Flächennutzungsplan-Änderung Nr. 32

Bereich Andreasvorstadt

„Nördlich Riethstraße/ östlich Warschauer Straße“

Zwischenabwägung

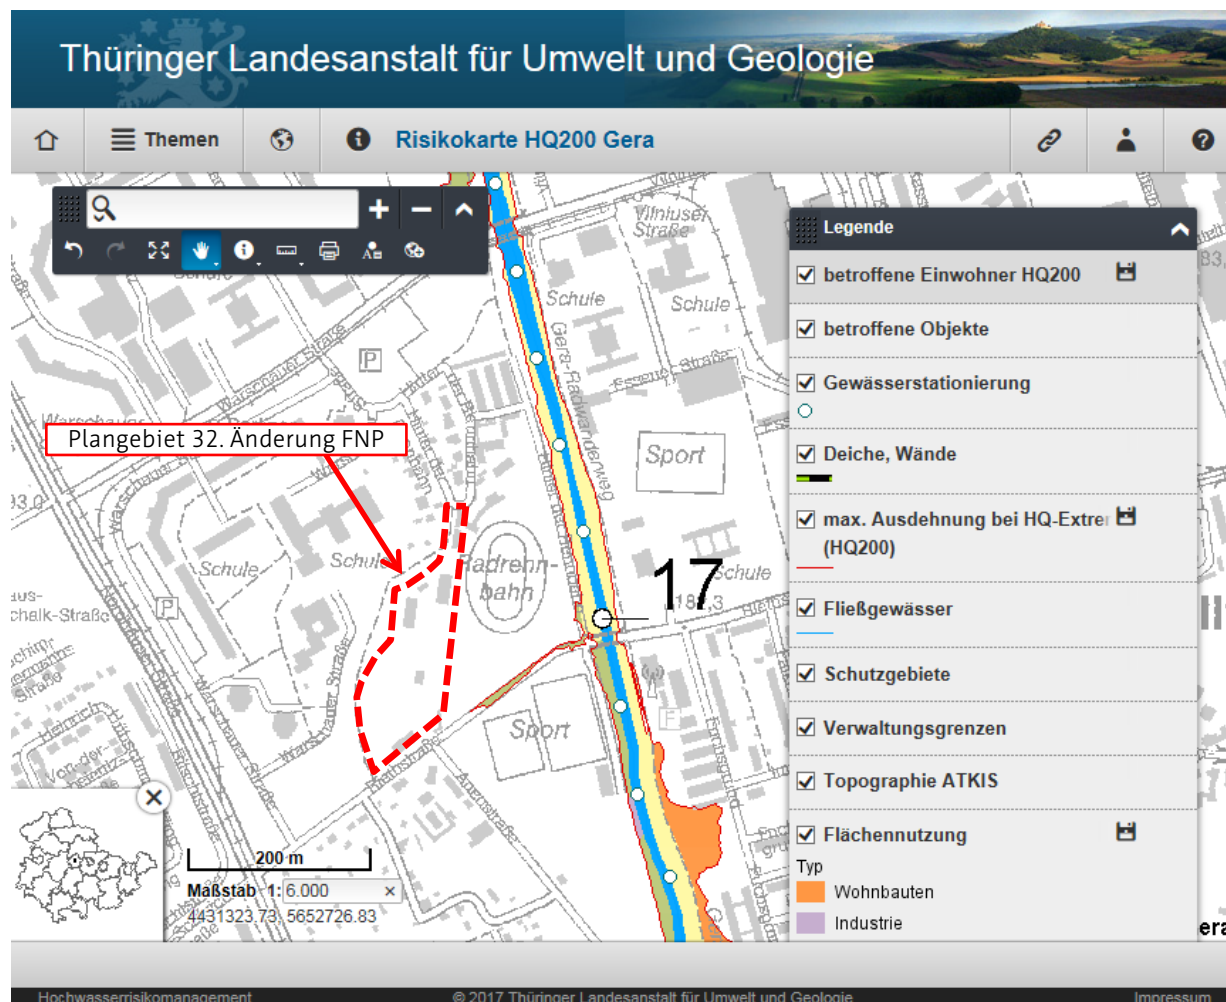
Gemäß Raumnutzungskarte des Regionalplanes Mittelthüringen liegt der Planbereich im Randbereich des Vorbehaltsgebietes Hochwasserschutz hw - 3, (siehe Pkt. 2 dieser Stellungnahme). In diesen Gebieten soll der Sicherung überschwemmungsgefährdeter Bereiche zum vorbeugenden Hochwasserschutz bei der Abwägung mit konkurrierenden raumbedeutsamen Nutzungen besonderes Gewicht beigemessen werden, Grundsatz G 4 - 7 RP“MT. Die . Festlegung von Vorbehaltsgebieten dient dem Schutz vor den nachteiligen Auswirkungen von Hochwasserereignissen.

Das Vorbehaltsgebiet ist bei der o. g. Bauleitplanung bzw. bei entsprechenden Planungen und Maßnahmen zu berücksichtigen. Neben der erforderlichen Auseinandersetzung mit diesem Belang sind die geplanten Maßnahmen mit der zuständigen Wasserbehörde abzustimmen.

Die Plansätze zum Hochwasserschutz sind zwar noch gültig, jedoch ist ihre fachliche Grundlage entfallen. Die prognostizierte räumliche Ausdehnung des den Darstellungen jeweils zugrunde liegenden Hochwasserereignis‘ HQ200 wurde mittlerweile seitens der

zuständigen Fachbehörde TLUG in signifikanter Weise anders berechnet. Insofern sollten diese Grundsätze der Raumordnung im Zuge der gebotenen Abwägung zurückzustellen sein. In der beim Kartendienst der TLUG (Hochwasserrisikomanagement) einsehbaren Risikokarte HQ200 Gera, abgerufen am 13.10.2017, befindet sich das Plangebiet nicht im Bereich des HQ200:

Punkt «3.2 Regionalplanung - Regionalplan Mittelthüringen 2011 (RPM)» der Begründung zur 32. Änderung des FNP wird entsprechend ergänzt:
